TRIPLE LIVING

Appartement A.08.06 + A.08.07

GOOSSENS - DE CUYPER

Index
L

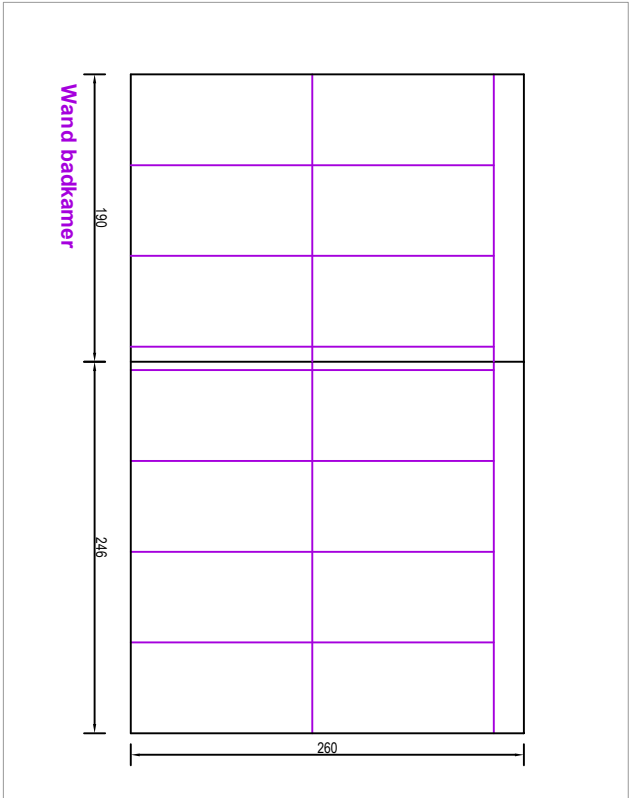
Index	Omschrijving
I	aangepast plan elektriciteit nav. teim koper dd 15/06/2020
J	aangepast plan nav. keuze keuken/sanitar/binnendeuren/vloeren
K	aangepast plan nav. binnendeuren + elek aan keuken
L	Aanzicht wanden badkamer
